Département de la Charente
Commune de Roulet-Saint-Estèphe

ENQUÊTE PUBLIQUE UNIQUE

Demande de permis de construire
Demande d'autorisation environnementale,
Déposées, par la société ITM LAI
en vue, d'exploiter une plateforme logistique

**RAPPORT et CONCLUSIONS MOTIVEES
De la Commissaire Enquêteur**

Extrait du plan de masse du permis de construire.

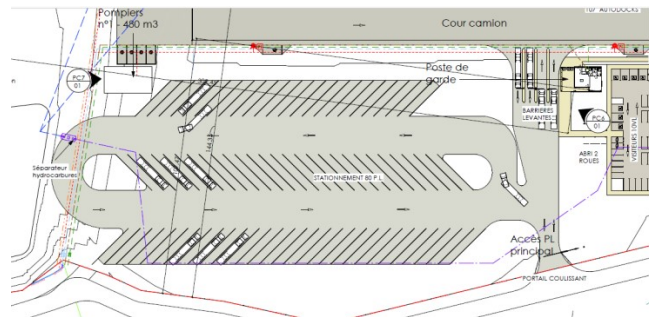
Au vu de l'activité en cours : subit les nuisances liées aux incivilités des chauffeurs routiers : bouteilles d'urines, déchets, circulation dans les vieilles rues de Fontaines, stationnement intempêtifs. Demande, quelles mesures seront prises pour réduire les pollutions visuelles du nouveau rond-point et auditives liées à l'augmentation du trafic.

Le projet de création d'une nouvelle base logistique à Roullet-Saint Estèphe, s'inscrit dans une démarche de modernisation et d'optimisation de la logistique du Groupement Intermarché, afin de réduire notamment le nombre de kilomètres parcourus par les poids-lourds de la livraison des points de vente Intermarché.

Ce local comportera également un espace repos composé de machines à café, et distributeurs divers, il favorisera un point de rassemblement pour les chauffeurs dans un espace conviviale dont la configuration du lieu figure dans le dossier de permis de construire.

Cartographie des habitats naturels du site d'implantation – extrait du dossier page 83

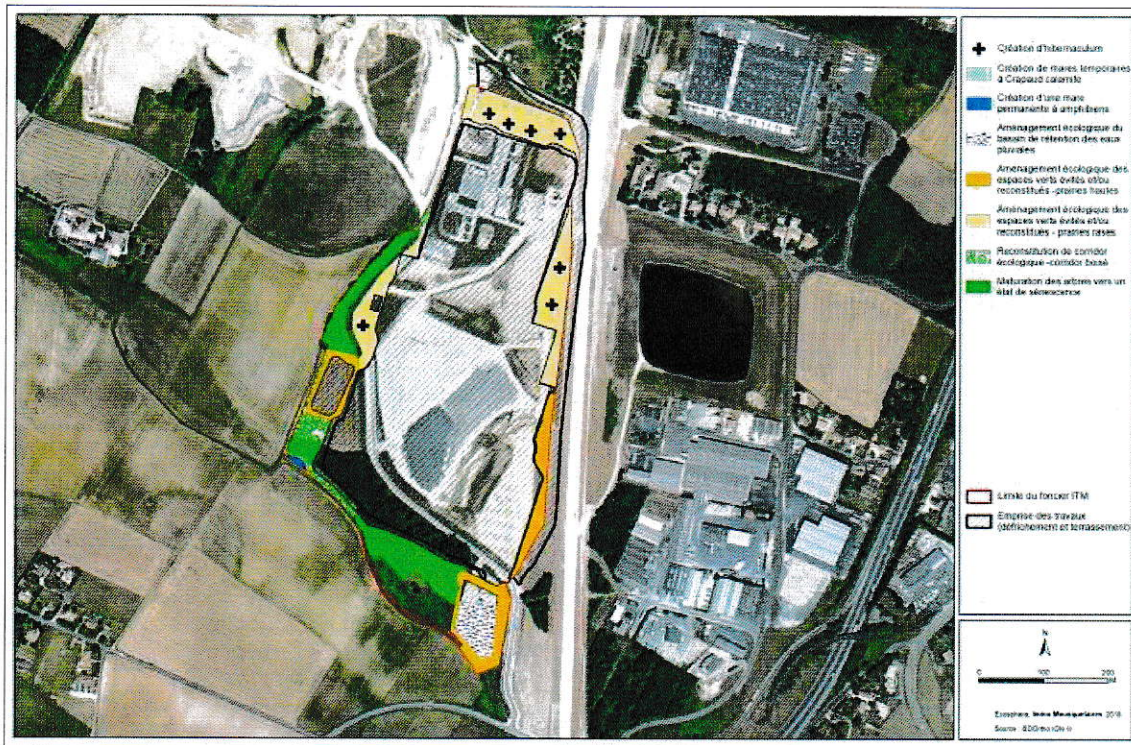
L'étude d'impact présente en page 94 une synthèse des enjeux hiérarchisés du site d'implantation, **qu'il y aurait lieu de représenter de manière cartographique pour une meilleure information du public.**
